con la presente si inviano le Osservazioni contro il Progetto di un impianto eolico codice procedura ID_VIP/ID_MATTIM: 1269 denominato

"Pitigliano" ubicato nei comuni di Pitigliano (GR) e Sorano (GR) costituito da 20 (venti) aerogeneratori di potenza nominale 7,0 MW per un totale

“Progetto di un impianto eolico denominato "Pitigliano" ubicato nei comuni di Pitigliano (GR) e Sorano (GR) costituito da 20 (venti) aerogeneratori di potenza nominale 7,0 MW per un totale di 140,0 MW con relative opere connesse ed infrastrutture indispensabili”

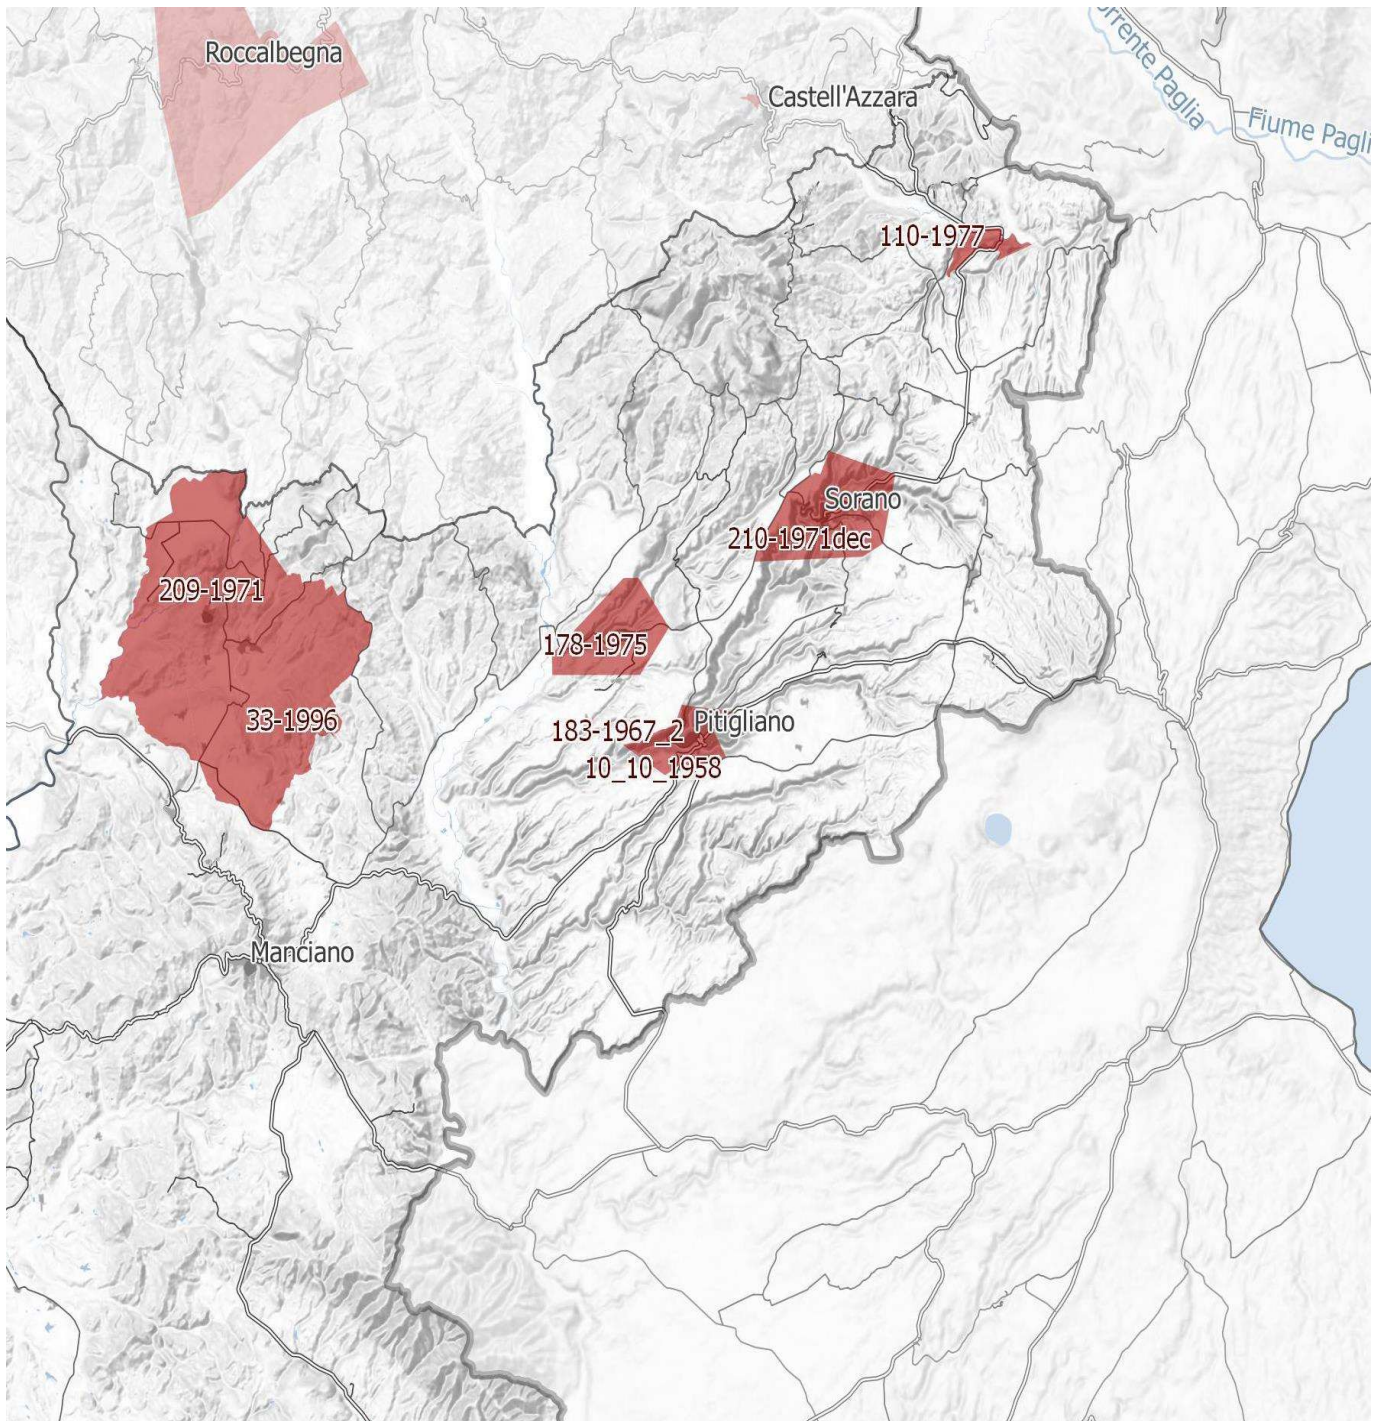
IMMAGINE n. 4 Si evidenzia che i tre aerogeneratori WTG 07, WTG 08 e WTG 09 impattano con il vincolo paesaggistico di notevole interesse pubblico del Centro Storico di Sorano. Il WTG 07 si troverebbe a 2828 m, WTG 08 2504 e WTG 09 2990. Il cavidotto dell'impianto invece impatta in buona parte del Vincolo paesaggistico ex art. 136 del CBC del Centro Storico di Pitigliano.

Immagine 1. Vincoli ex art. 136 del CBC dal PIT della Regione Toscana e zona approssimativa dove è progettato l'impianto industriale.

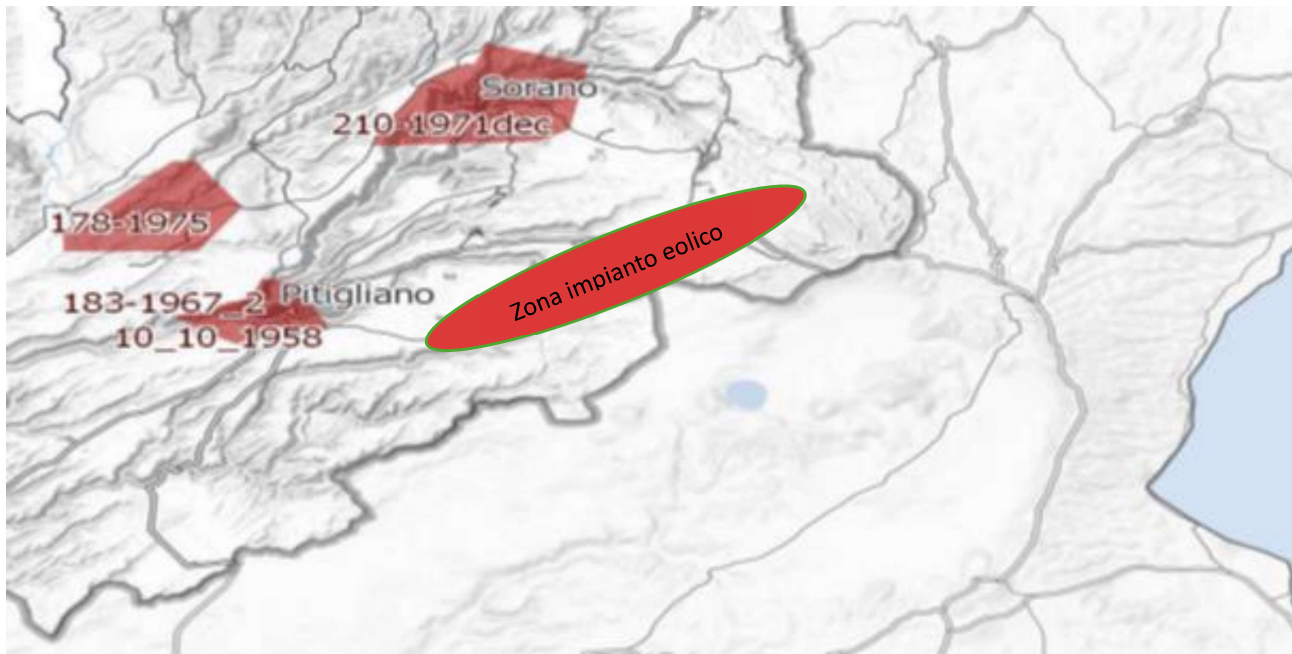
Al contrario si evidenzia che l'impianto eolico industriale citato non solo ricadrebbe con tutti e 20 gli aerogeneratori all'interno delle fasce di rispetto di 3 km di due vincoli paesaggistici di notevole interesse pubblico esistenti nella Regione Lazio e con una parte di essi nel vincolo paesaggistico del Centro abitato di Sorano (GR) quindi in aree non idonee all'installazione di impianti di energia rinnovabile. Addirittura, alcuni aerogeneratori sarebbero ubicati a poche centinaia di metri dai perimetri dei due vincoli paesaggistici laziali ex art 136 del CBC.

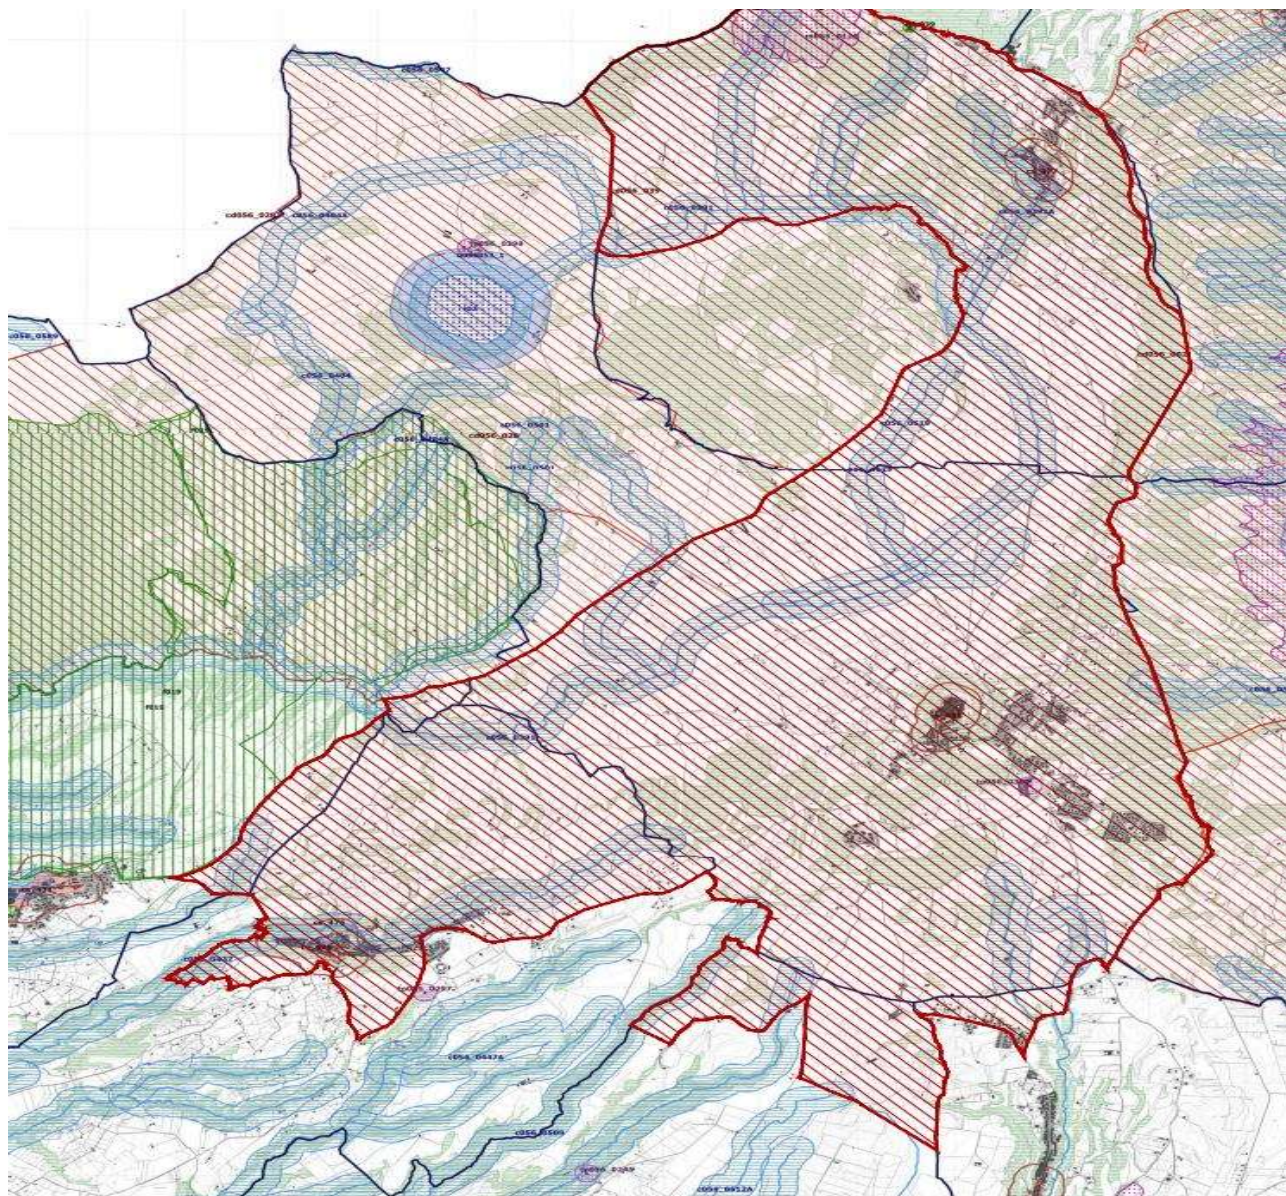
Come è illustrato nell'immagine si ribadisce che l'impianto industriale "Pitigliano" ricade completamente all'interno delle fasce di rispetto dei due vincoli di notevole

interesse pubblico e lambisce quelle di un terzo vincolo e quindi come affermato dal Consiglio di Stato nelle sentenze citate, l'impianto è insediato in area non idonea ai sensi dell'art. 20 comma 8 lettera c quater del D.Lgs. n. 199/2021 e ss.mm.ii al contrario di quanto sostiene la proponente.
